## PROVINCIA DI MASSA-CARRARA

DETERMINAZIONE n. 3744 DEL 29/10/2013

OGGETTO: Aggiornamento, ai sensi dell'art.29 nonies del D.Lgs.152/2006 della DD/880/2012 del 24/03/2012 avente ad oggetto "A.I.A. - art.29 sexies del D.Lgs.152/2006 - Programma Ambiente Apuane s.p.a., Discarica per rifiuti speciali non pericolosi, Comune di Montignoso - Impianto I.P.P.C.5.4" a seguito dell'istanza del Gestore reg.prot.n.0022402 del 21/08/2013.

## **ALLEGATO TECNICO**

**Rifiuti autorizzati all'operazione di smaltimento D1, nel rispetto delle disposizioni di cui al D.M. 27/09/2010 sui criteri di ammissibilità dei rifiuti in discariche per rifiuti speciali non pericolosi<sup>(1)</sup>:**

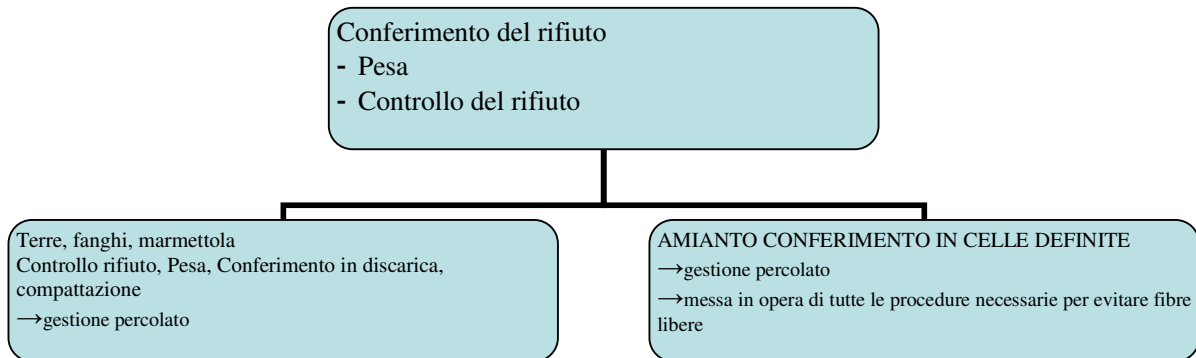
NOTA (1): Tabella aggiornata a seguito della trasmissione da parte dello Sportello Unico Attività Produttive del Comune di Montignoso dell'istanza, reg.prot.n.0022402 del 21/08/2013, di modifica non sostanziale ai sensi dell'art.29-nonies per ampliamento delle tipologie di rifiuti speciali non pericolosi ammissibili nella discarica sita in Loc.Porta, Comune di Montignoso (MS), valutato che le tipologie richieste sono state ritenute ambientalmente compatibili nel corso del procedimento di verifica di assoggettabilità conclusosi con la DD/2473/2013 del 11/07/2013.

- **di modificare** l'Allegato Tecnico dell'Autorizzazione Integrata Ambientale rilasciata con la DD/880/2012, ai sensi dell'art.29-nonies del D.Lgs.152/2006 con l'introduzione di nuovi codici CER nella tabella dei rifiuti conferibili nella discarica per rifiuti speciali non pericolosi gestita dalla Società Programma Ambiente Apuane, Comune di Montignoso (MS);

- **di precisare che** i nuovi codici CER introdotti sono:
  - CER 010412 - Sterili ed altri residui del lavaggio e della pulitura dei minerali, diversi da quelli di cui alle voci 010407 e 010411

- CER010504 - Fanghi e rifiuti di perforazione di pozzi per acque dolci
  - CER010507 - Fanghi e rifiuti di perforazione contenenti barite
  - CER170904 - Rifiuti misti dell'attività di costruzione e demolizione
